検査・是正 指示書 / 記録 #1

元図面：山田ビル_3F_電灯コンセント平面図.pdf / 1 ページ

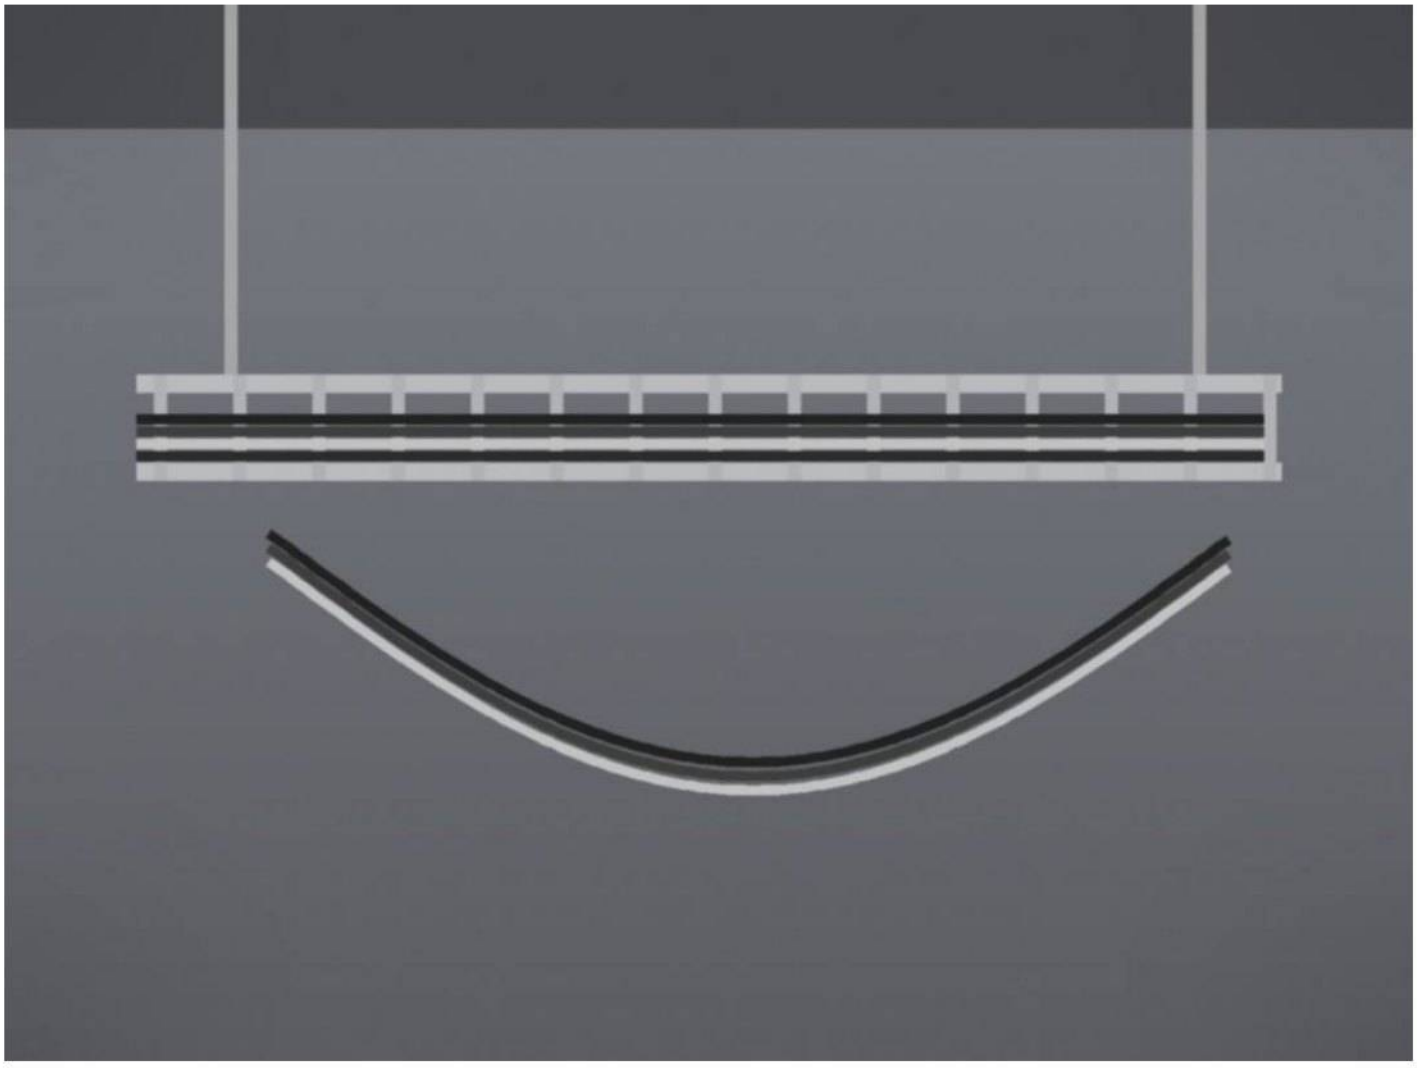
#4 [完了] 回路番号
盤：L-3
回路：L-3-07
場所：3F 会議室 コンセント
担当・期限：佐藤 2026-10-18
完了日：2026-10-19
コンセントのプレート未取付。取付を確認

#1 [未着手] 検査項目
配線：ケーブルラック上 CV ケーブル
場所：3F 廊下 天井内
担当・期限：佐藤 2026-10-20
ラックの支持間隔が広くケーブルがたるむ。吊りボルトを追加して支持

#3 [確認待ち] 確認事項
盤：L-3
配線：IV 5.5sq（接地線）
場所：L-3 盤内 接地端子
担当・期限：鈴木 2026-10-21
接地端子に未接続の接地線あり。接続済み、導通の確認待ち

#2 [是正中] 盤名
盤：L-3
場所：3F EPS 電灯分電盤
担当・期限：佐藤 2026-10-24
回路表示が未記入。単線結線図と照合して表示札を記入

検査・是正 指示書 / 記録 #2

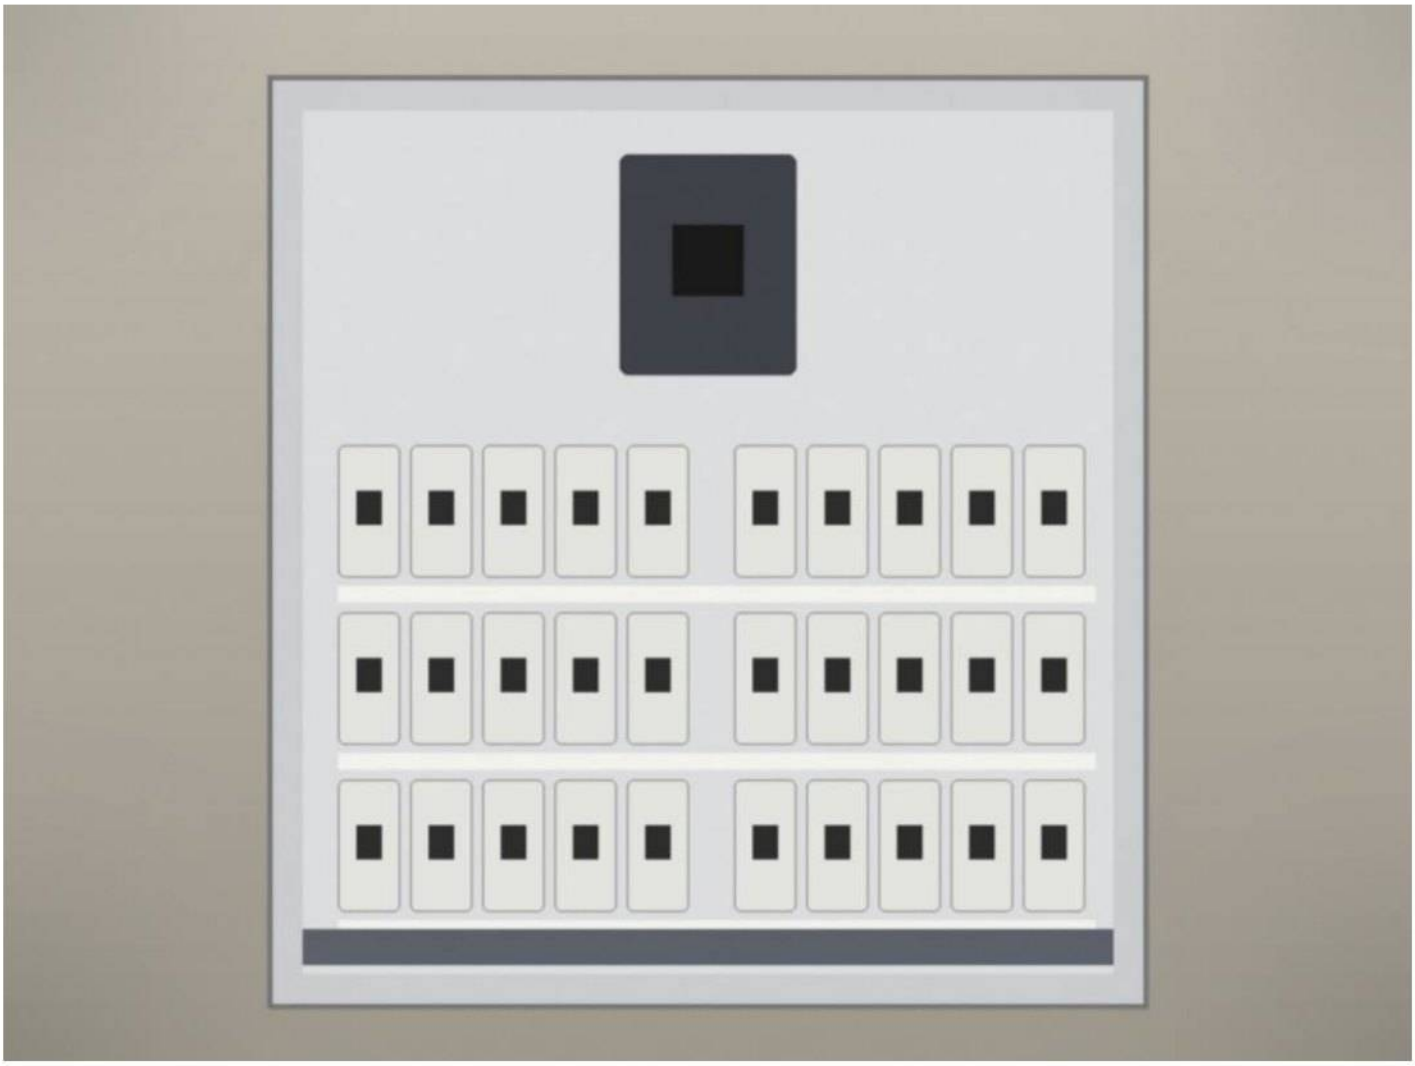
#2 [是正中] 盤名
盤：L-3
場所：3F EPS 電灯分電盤
担当・期限：佐藤 2026-10-24
回路表示が未記入。単線結線図と照合して表示札を記入

検査・是正 指示書 / 記録 #3

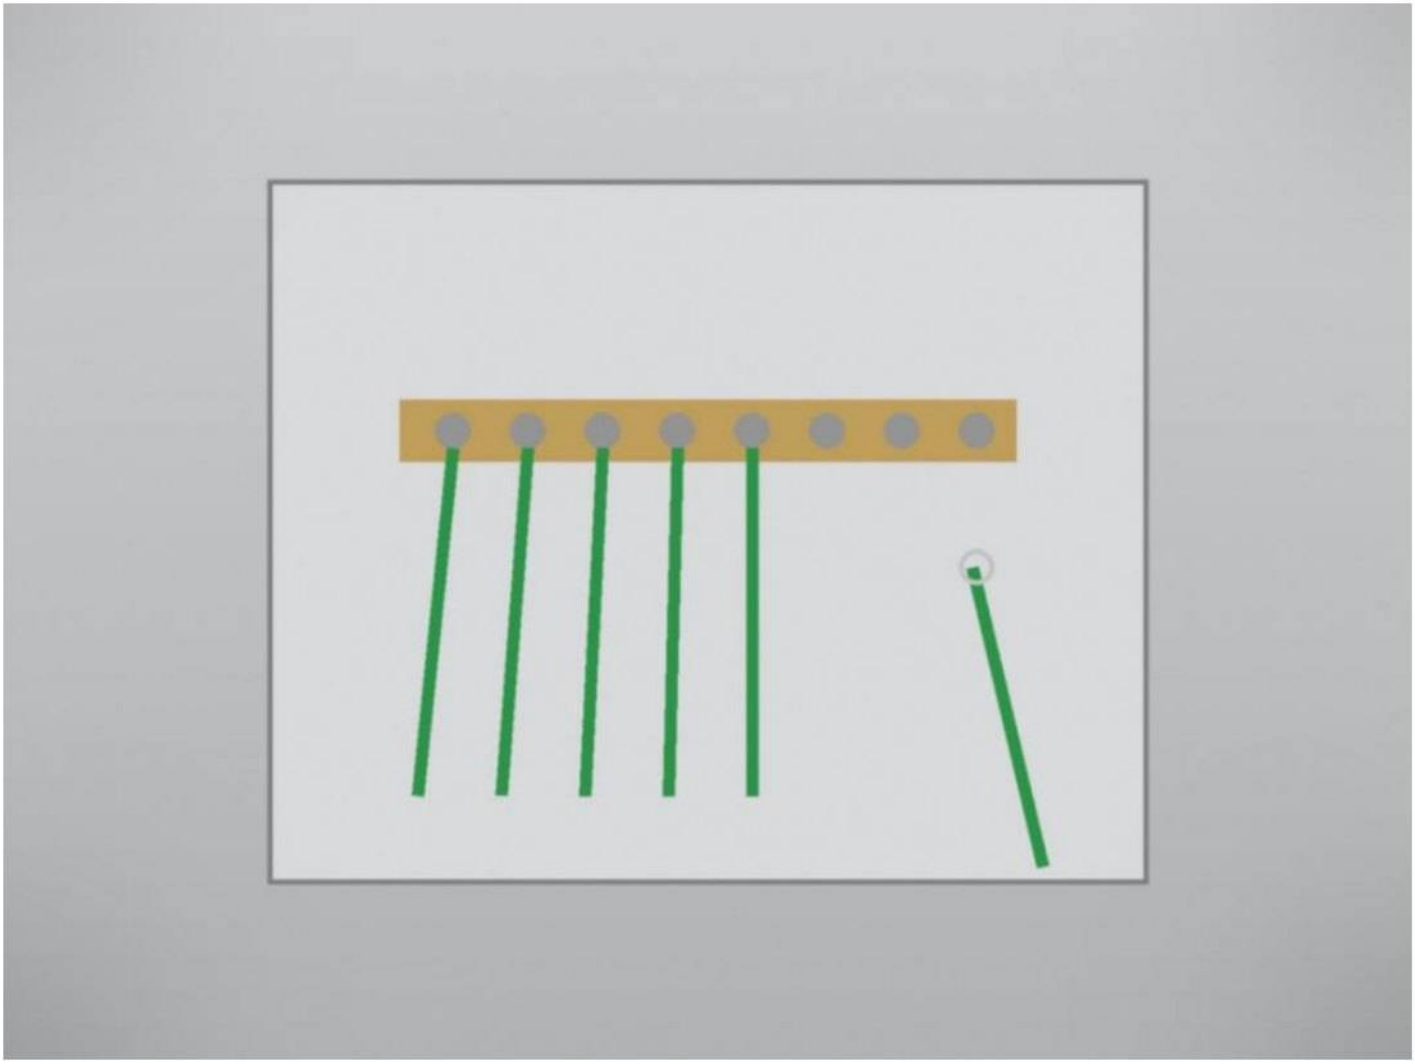
#3 [確認待ち] 確認事項
盤：L-3
配線：IV 5.5sq（接地線）
場所：L-3 盤内 接地端子
担当・期限：鈴木 2026-10-21
接地端子に未接続の接地線あり。接続済み、導通の確認待ち
